**Betreff: Begehung nach Arbeitssicherheitsgesetz**

<b>Prüfbericht Revision Feuerwehrhaus vom</b> <b>18.08.2009</b>	<b>Prüfer:</b> Karl Rack
<b>Stadt/Kreis:</b> Gießen	<b>Für den Gemeindevorstand/Magistrat</b>
<b>Stadt/Gemeinde:</b> Gießen	<b>Bürgermeister/in:</b> Heinz-Peter Haumann
<b>Feuerwehr:</b> BF Gießen	
<b>Leiter/in der Fw.:</b> Harald Rehmann	<b>Beauftr. der Kommune:</b>

**Bericht zur Begehung gemäß § 10 Arbeitssicherheitsgesetz (ASiG) im Amt für Brand- und Bevölkerungsschutz, am 15.03.2011**

**Übersicht Revision vom 16.12.2013**

Bild 6: Lose Deckenverkleidung

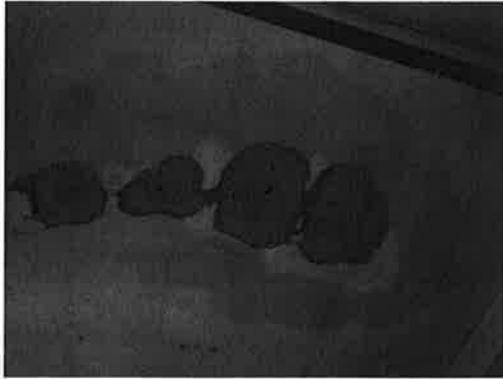
Durch die lose Deckenverkleidung besteht ebenfalls eine erhebliche Gefährdung für die Nutzer. (Siehe auch Bericht TPH vom 18.08.2009)

**Bild 9:** Zulässiger Entstauber

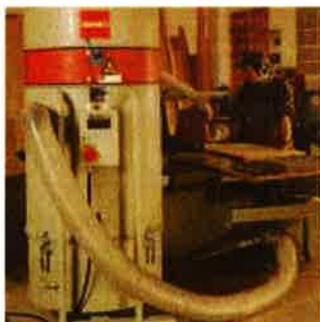
**Zusätzliche Brand- und Explosionsschutzmaßnahmen für einen Entstauber mit einem Anschlussdurchmesser von mehr als 200 mm und höchstens 300 mm:**

- *Das Entstaubergehäuse einschließlich der Sammeleinrichtung muss aus nichtbrennbarem Material bestehen.*
- *Maximales Sammelvolumen 500 Liter*

*•Das Entstaubergehäuse einschließlich der Sammeleinrichtung muss eine Druckstoßfestigkeit von mindestens 200 mbar aufweisen sowie zur Rohluftseite mit einem wirksamen Absperrorgan (z.B. Rückschlagklappe) ausgerüstet sein. Hierüber muss der Nachweis erbracht sein.*

*•Im Fall einer Entzündung im Inneren des Entstaubers ist die Gesamtanlage automatisch außer Betrieb zu nehmen, d.h. der Ventilator auszuschalten und eine Abreinigung zu unterbinden.*
